CONSIDERACIONES Y SUGERENCIAS SOBRE EL PROYECTO “PROTECCIÓN DEL DOMINIO PÚBLICO HIDRÁULICO Y CONTROL DE EROSIONES EN EL ARROYO PORZUNA EN SU TRAMO DE MÁXIMA PENDIENTE HASTA SU LLEGADA A LA VEGA DE GELVES”

Figura 1: Series de Vegetación edafohigrófila de Andalucía. Fuente: (Valle, F. 2005)

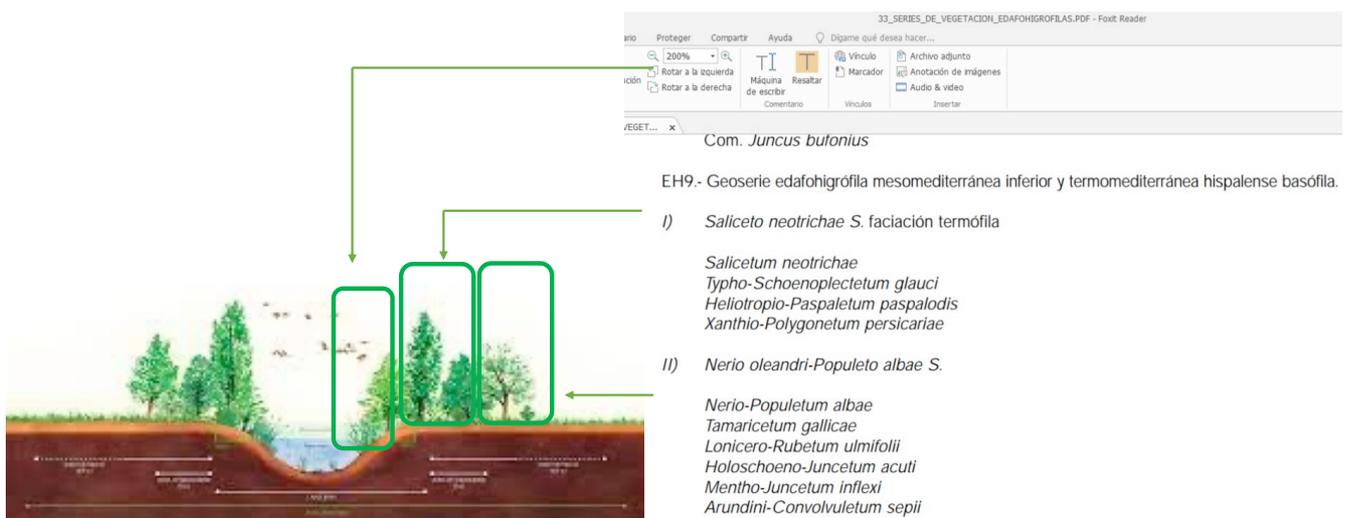
Si bien el proyecto recoge la vegetación potencial propia del área del estudio, serie termomediterránea, bética, algarviense y mauritánica, seca-subhúmeda, basófila de la encina (*Quercus rotundifolia*): *Smilaco mauritanicae-Querceto rotundifoliae* S. Faciación típica, ignora la vegetación potencial de ribera, es decir, las series edafohigrófilas. En concreto la del río Porzuna se corresponde con la denominada “Geoserie edafohigrófila mesomediterránea inferior y termomediterránea hispalense basófila” (Modelos de Restauración Forestal: datos botánicos aplicados a la gestión del medio ambiente andaluz, disponible en <https://www.juntadeandalucia.es/servicios/publicaciones/detalle/45731.html>). La geoserie se presenta en varias bandas longitudinales, todavía hoy visibles en algunos de los tramos del arroyo Porzuna. Una serie más húmeda tipo I *Saliceto neotrichae*, con sauces y eneas como elementos más conocidos, más cercana a la lámina de agua; le seguiría ligeramente más alejada del freático la tipo II *Nerio oleandri-Populeto albae* S., con álamos blancos, adelfas, tarajes, madre selvas, zarzamoras, mentastro, correhuelas, entre sus elementos más conocidos; y, por último, una 3ª banda de vegetación más alejada del freático, *Aro italicum-Ulmeto minoris* S., con elementos conocidos como olmos, calas, zarzamoras y madre selvas (ver figura 1.)

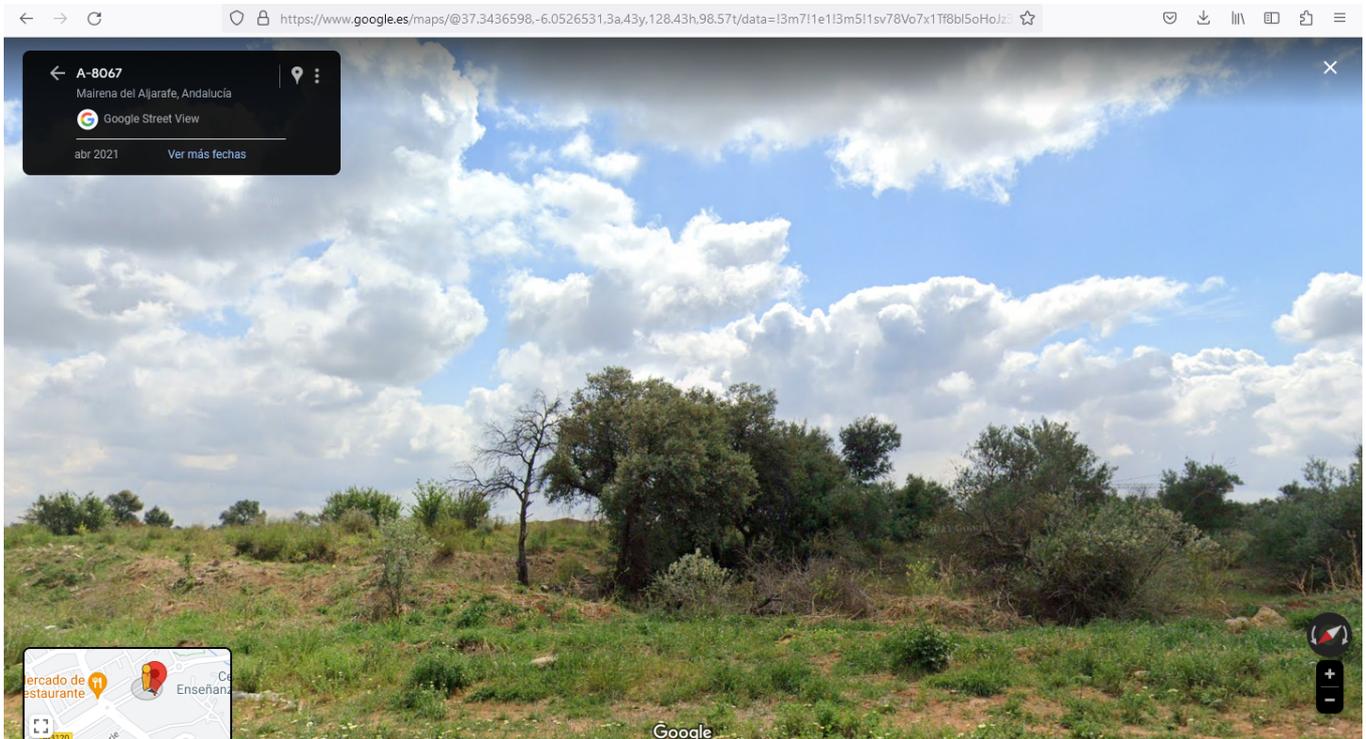
una plantación es muy insuficiente para asegurar su supervivencia, existen plantaciones previas en el Porzuna realizadas por CHG con una mortandad de individuos inasumible. Tomando en consideración lo argumentado en el punto 3 respecto a la vegetación, no se entiende, en el mapa detallado de individuos y coordenadas, la distribución natural de las especies e individuos de ribera con respecto al cauce y altura del tramo, por ejemplo, la mancha de almeces más al sur, cerca del final del tramo de más pendiente, todavía en T.M de Mairena del Aljarafe. Parecen ordenarse sin seguir una distribución en bandas longitudinales, más bien aparecen agrupados de forma un tanto aleatoria. La proporción de individuos de *Populus alba* nos parece baja, cuando es de las especies más exitosas en el actual tramo del Porzuna, junto al cauce. Ya alejados del cauce, no se entiende el uso del quejigo, de requerimiento hídrico mucho mayor que la encina y claramente fuera del área de su distribución natural, debieran sustituirse por encinas. Por otra parte, en Mairena del Aljarafe existen unos pies de encina en un lugar urbanizable que podrían trasladarse al parque, que aportarían bellotas con una genética local, mejor adaptada a las condiciones del terreno (coordenadas 37.343399, -6.052315). También sería deseable, y muy en sintonía con el proyecto el uso de esquejes y semillas de tramos superiores.

Figura 2: en azul las zonas que se proponen para su ampliación.

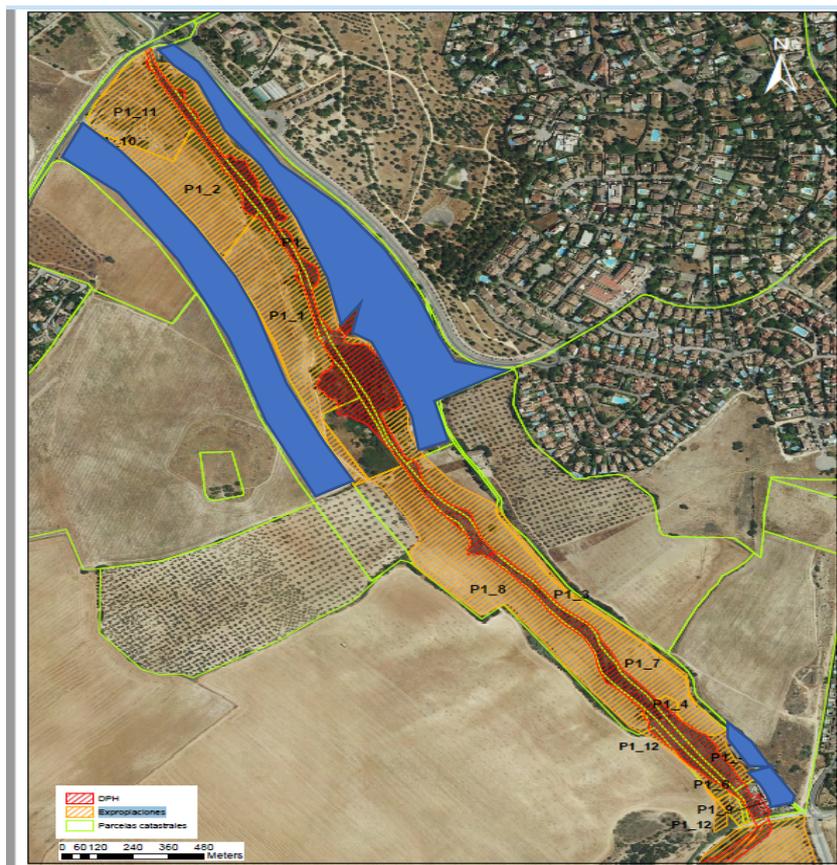
- Merecería la pena que en su tramo superior el proyecto se ampliara tanto en la margen derecha como en la izquierda (marcadas en azul, en la parte de arriba de la figura 2). Sobre todo en la margen izquierda, en la que queda un área sin otro uso actual entre el arroyo y el Parque periurbano Porzuna. Estas zonas paralelas exteriores podrían dedicarse como pastizales y prados que, llegados los meses de mayo o junio, dependiendo del año, se desbrozaran para controlar así el riesgo de incendio en el interior de las zonas sobre las que actuará el proyecto en su tramo de mayor pendiente. Conviene recordar en este sentido que el incendio de 2021 se produjo, no en la vegetación de ribera sino en las zonas agrícolas colindantes sin cosechar, lo que provocó la extensión de las llamas. Incluso las zonas de bosque en galería más denso y longevo de álamos blancos, sirvieron de cortafuegos natural impidiendo que este se extendiera más allá hacia Simón Verde.

- Las edificaciones existentes en la parte marcada en azul, abajo, deberían expropiarse también (sobre todo la nave-almacén, sin uso) por la incompatibilidad de su presencia en la nueva situación, al generar un estrechamiento de la futura zona verde en ese punto.
